ASUNTO: REGISTRO DE ENTRADA 27 DE ABRIL 2018. **PROYECTO REFORMA ECOPARQUE MONTESA**

Que con fecha 27 de abril de 2018, D. Juan José Giner Fernández en nombre y representación de VYTRUSA ha presentado PROYECTO DE OBRAS DE MEJORA Y ACONDICIONAMIENTO DEL ECOPARQUE DE MONTESA (VALENCIA) en soporte digital, solicitando la aprobación del mismo y la autorización a VYTRUSA para que se presente a trámite, ante el Ayuntamiento de Montesa, para la obtención de la autorización administrativa necesaria.

Desde un punto de vista formal el contenido del Proyecto de Ejecución se puede considerar completo, sin perjuicio del análisis pormenorizado de cada uno de los documentos que lo configuran, y que se pasa a realizar en los apartados siguientes. Los documentos presentados son suficientes para su tramitación, **informando favorablemente**, condicionado a la subsanación de los siguientes aspectos:

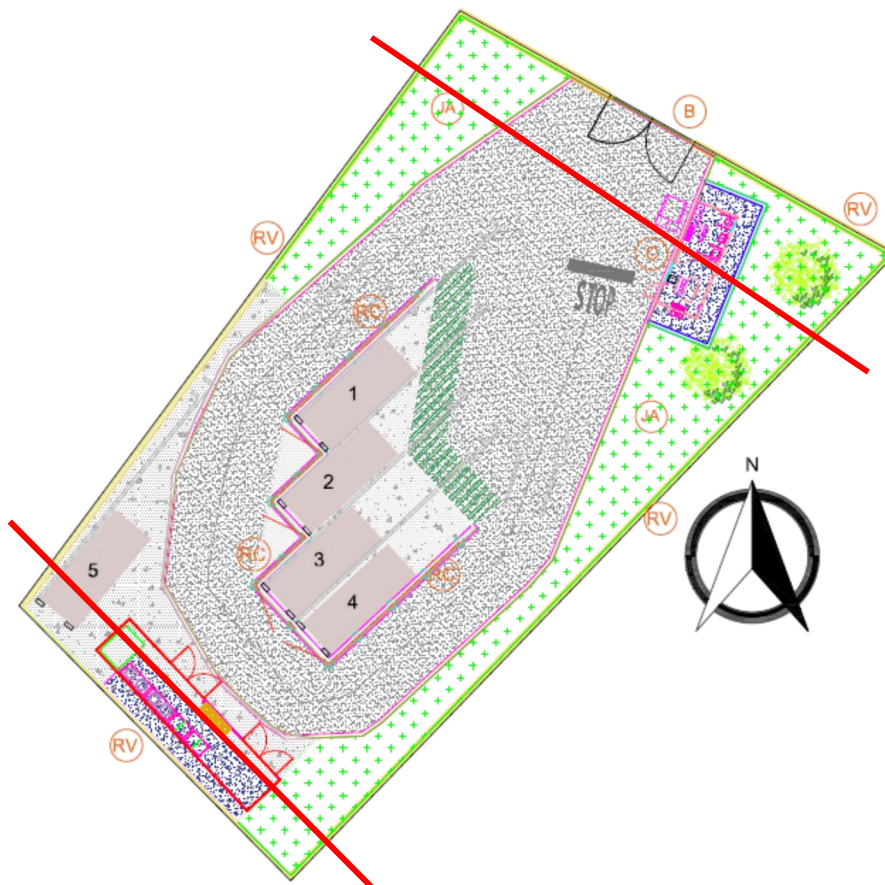
- El plano 2 de Costa estado actual, no se corresponde con el estado actual de la instalación. Se deberá corregir.
- El plano 3 de Cotas estado actual, no se corresponde con el estado actual de la instalación. Además se acotan elementos existentes en el mismo. Se deberá corregir.
- En este mismo plano 4 se aprecian unas líneas grafiadas en las zonas de ubicación de los contenedores, sin que se pueda discernir que representan:

Se deberá justificar con que se corresponden.
